## Niederschrift über die 50. Sitzung des Marktgemeinderates am 06.11.2024 im großen Sitzungssaal des Rathauses Markt Indersdorf

## **TOP 10      **Bauleitplanung; Vorhabenbezogener Bebauungsplan Nr. 98 „Erweiterung Solarpark Weil“; Fl.-Nr. 444 TF (TB1), Fl.-Nr. 408, Fl.-Nr. 416 Gmkg. Eichhofen (TB2) Abwägung der eingegangenen Stellungnahmen im Verfahren nach § 3 Abs. 1 und § 4 Abs. 1 BauGB – frühzeitige Beteiligung; Billigung des Planentwurfs mit Änderungen und Ergänzungen; Durchführung des Beteiligungsverfahrens nach § 3 Abs. 2 und § 4 Abs. 2 BauGB****

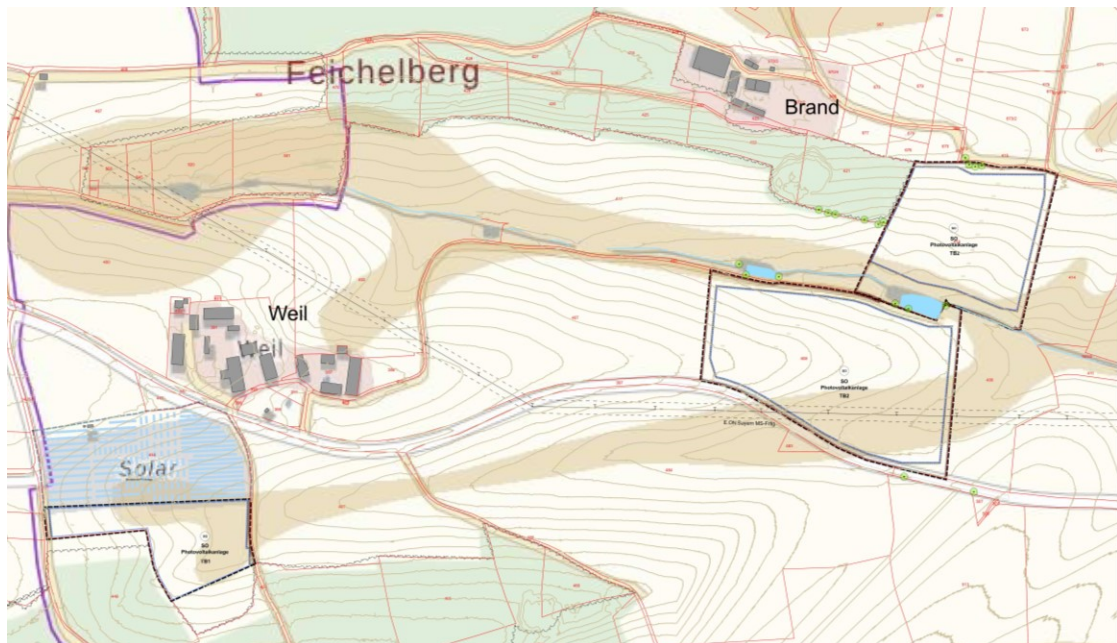
[4] *Bei der geplanten Nutzung der Fläche mit einer Freiflächen-Photovoltaikanlage das Risiko einer Schwermetallbelastung zu bewerten. Diese wurde im Umweltbericht thematisiert, jedoch nicht näher ausgeführt.*

Um dieser vorzubeugen (siehe § 4 Bundes-Bodenschutzgesetz) ist daher auf verzinktes Material für die Aufständigung der Module möglichst zu verzichten. Alternativen wären z.B. Konstruktionen aus Edelstahl, mit anderen Beschichtungen oder evtl. auch aus Holz. Das Bayerischen Staatsministerium für Wohnen, Bau und Verkehr betont zudem, dass laut den Umweltrichtlinien „der Baustoff Holz - seinen technischen und ökologischen Eigenschaften entsprechend - gleichberechtigt in die Planungsüberlegungen einzubeziehen“ ist.

Der Markt Markt Indersdorf geht davon aus, dass bei Beschädigungen die betroffenen Teile kurzfristig entfernt/ ausgetauscht werden. Die Gefahr einer Bodenkontamination durch PV-Anlagen durch Blei oder Cadmium wird auch gem. der Bayerischen Landesanstalt für Landwirtschaft nach derzeitigem Kenntnisstand bei intakten Solarmodulen bauartbedingt nur als sehr gering eingestuft. (vgl. LfL: „Sind Schadstoffe in Photovoltaik-Freiflächenanlagen eine Gefahr für den Boden?“ [https://www.lfl.bayern.de/mam/cms07/iab/dateien/boden\\_pv\\_tagung.pdf](https://www.lfl.bayern.de/mam/cms07/iab/dateien/boden_pv_tagung.pdf))

Ein Hinweis auf mögliche Zinkeinträge kam auch vom Wasserwirtschaftsamt München. In der Satzung unter 2.7 Schutz des Grundwassers und des Bodens ist bereits festgesetzt, dass bei Böden mit einem Ph-Wert kleiner 6, sowie Stau- und Grundwasser beeinflussten Böden Verankerungen aus verzinkten Materialien nicht zulässig sind.
